**AVIS RELATIF À LA PROTECTION
CONTRE LES EVENTUELS EFFETS NOCIFS ET NUISANCES
PROVOQUÉS PAR LES RAYONNEMENTS NON IONISANTS
GÉNÉRÉS PAR DES ANTENNES ÉMETTRICES STATIONNAIRES
Commune : MONTIGNY-LE-TILLEUL - Exploitant : TELENET GROUP
Référence exploitant : HT1544Y**

Rapport n° 798 / 2025

Adresse	Pylône d'éclairage N° E138X706 (R3 - Sortie 4) Rue de Gozée 6110 MONTIGNY-LE-TILLEUL (Montigny-le-Tilleul)
Coordonnées Lambert belge 72	150567E 119100N
Type d'implantation	Lightpole
Exploitant	TELENET GROUP
Réf. du site de l'exploitant	HT1544Y

Figure 1 : Vue en plan des lieux de séjour et des points de contrôle

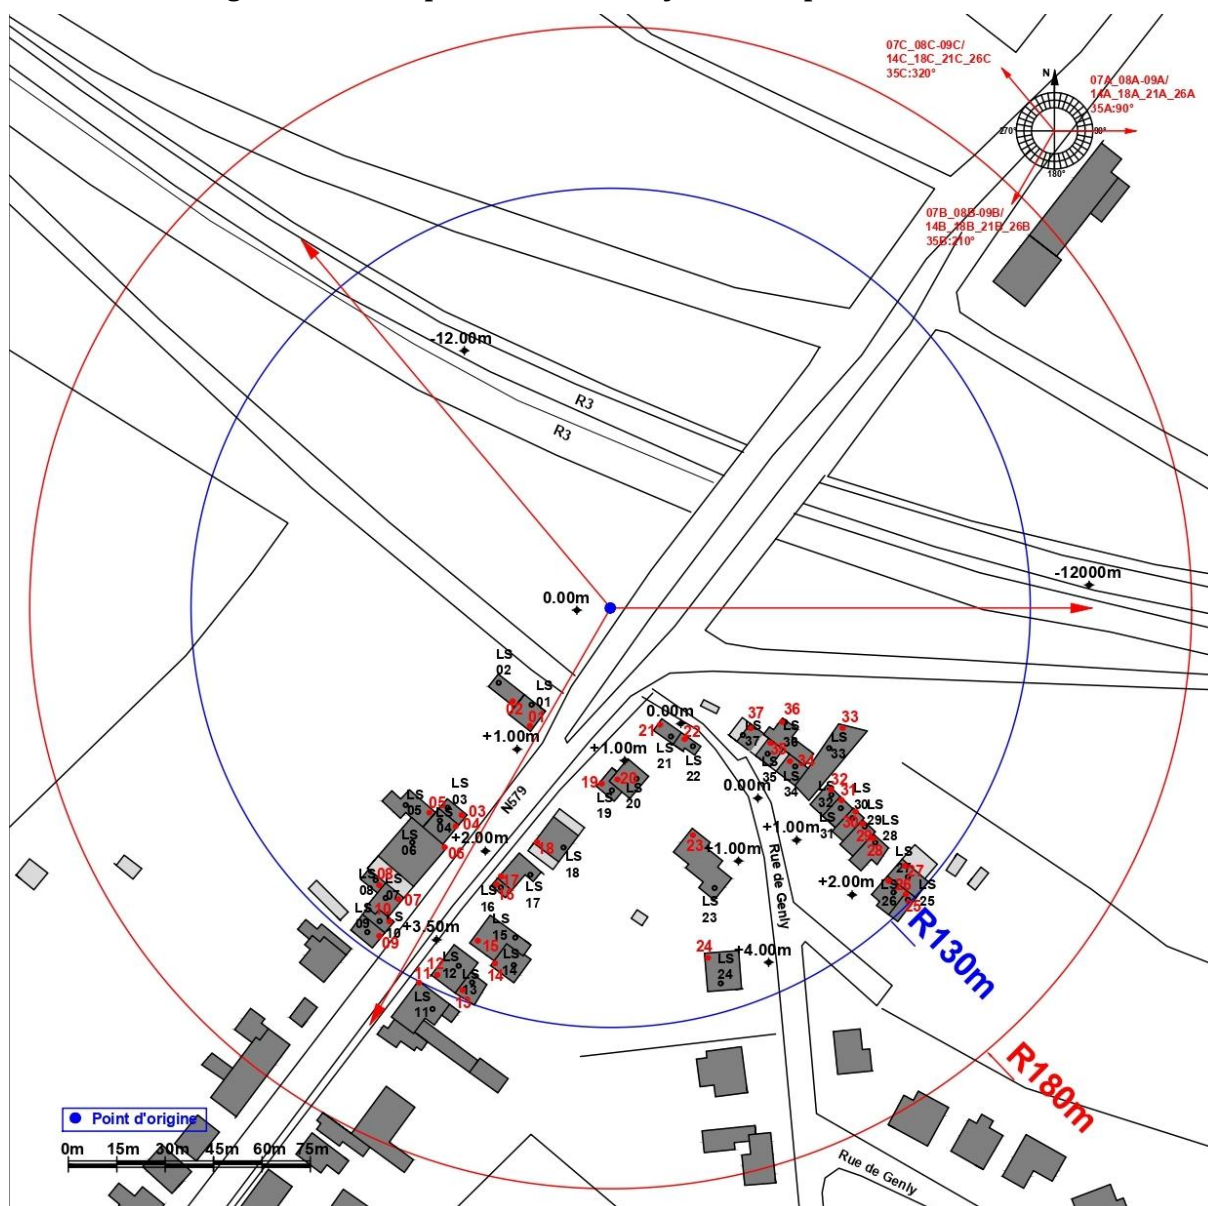
Les fréquences d'émission, la puissance rayonnée par chacune des antennes et leur gain permettent de déterminer le rayon de la zone à analyser. Tout dépassement de la limite par installation est exclu en dehors de cette zone. Le tableau 2 reprend les 35 LS² pour lesquels l'indice d'exposition est le plus élevé. Les différentes colonnes indiquent :

- le numéro du point de contrôle repris sur un des plans de la figure 1;
- le numéro du LS dans lequel se trouve le point de contrôle de la 1^{ère} colonne ;
- l'atténuation d'obstacle prise en compte pour le calcul de l'indice d'exposition dans le LS ;
- le résultat du calcul de l'indice d'exposition.

En ce qui concerne les antennes de l'installation mentionnées dans le tableau 1, la distance maximale à laquelle la limite pourrait être atteinte, à l'extérieur, est égale à 135,0 m. S'il n'y a pas de LS à une distance inférieure, les antennes respectent forcément la limite d'immission.

Dans le cas des LS situés à l'intérieur des bâtiments, une atténuation d'obstacle est prise en compte et il en résulte que la distance maximale à laquelle la limite pourrait être atteinte se réduit à 95,6 m.

Figure 2 : Vue en plan des installations d'antennes dans un rayon de 300 mètres autour de l'installation faisant l'objet de la demande d'avis

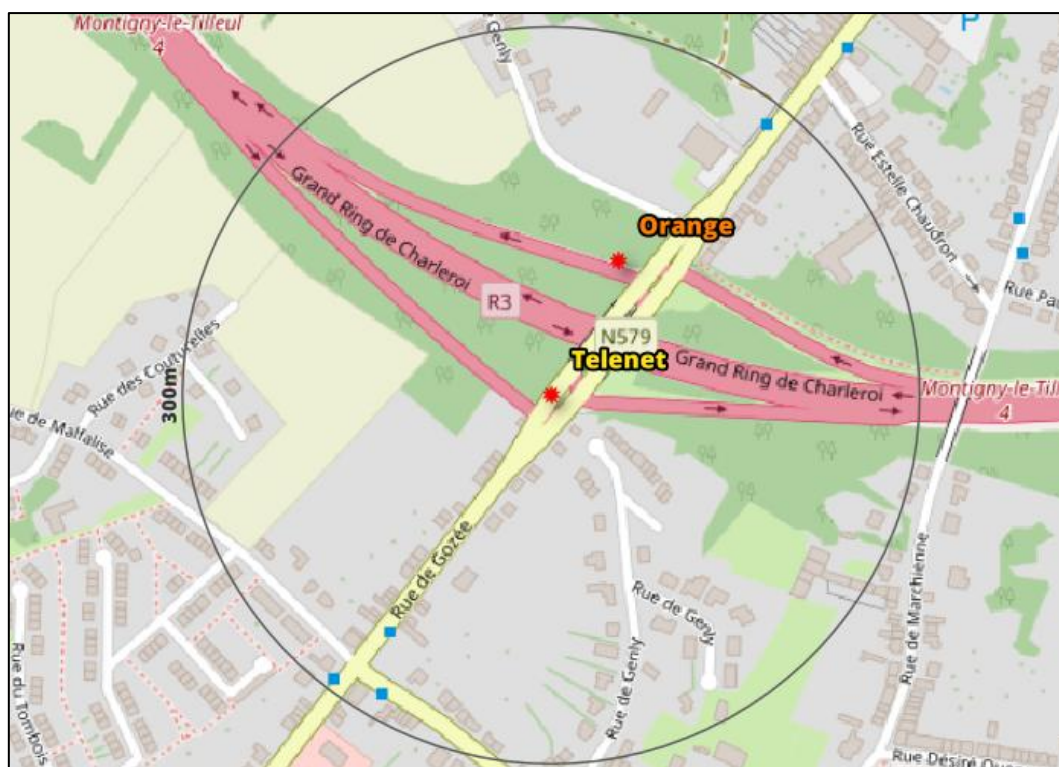
Le plan en projection verticale de la figure 2 indique la localisation des installations d'antennes émettrices stationnaires visées par le décret et situées dans un rayon de 300 mètres autour de l'installation référencée dans le paragraphe 2 et localisée au centre du cercle. Les données de localisation de ces antennes et les avis correspondant sont accessibles via le cadastre en ligne des antennes émettrices stationnaires⁸. Les installations prises en compte dans l'évaluation du respect de la limite cumulative sont les installations d'antennes émettrices déclarées en service par l'exploitant à la date du présent avis, à l'exception de l'installation référencée dans le paragraphe 2 et éventuellement d'autres installations ayant fait l'objet d'une demande d'avis à la même date et qui sont situées à l'intérieur de la zone de 300 mètres de rayon.

- a) il y a au plus 4 installations d'antennes émettrices stationnaires présentes dans la zone d'évaluation de 300 mètres de rayon représentée dans la figure 2, y inclus l'installation référencée dans le paragraphe 2 : la limite cumulative définie à l'article 4, §2 du décret est nécessairement respectée dans les lieux de séjour à l'intérieur de la zone d'évaluation de 300 mètres de rayon ;

- b) il y a exactement 5 installations d'antennes émettrices stationnaires présentes dans la zone d'évaluation de 300 mètres de rayon représentée dans la figure 2, y inclus l'installation référencée dans le paragraphe 2 et il existe, pour 3 ou 4 de ces installations, un avis attestant le respect de la limite abrogée de 3 V/m : la limite cumulative définie à l'article 4, §2 du décret est nécessairement respectée dans les lieux de séjour à l'intérieur de la zone d'évaluation de 300 mètres de rayon ;

- c) dans tous les autres cas, il a été vérifié que la limite cumulative définie à l'article 4, §2 du décret n'est pas dépassée dans les lieux de séjour sur base du nombre d'installations localisées dans la zone d'évaluation de 300 mètres de rayon représentée dans la figure 2, de leur localisation ainsi que des données inscrites dans la figure 1 et au paragraphe 4 du présent avis et dans les avis attestant le respect de la limite par installation ou de la limite abrogée de 3 V/m relatifs aux autres installations reprises dans la figure 2.

Compte tenu des considérations ci-dessus, il apparaît que l'intensité du rayonnement électromagnétique généré, dans les lieux de séjour situés dans un rayon de 300 mètres autour de l'installation référencée dans le paragraphe 2, par l'ensemble des antennes émettrices stationnaires de l'ensemble des exploitants du même site d'antennes émettrices stationnaires respecte la limite fixée à l'article 4, § 2 du décret.
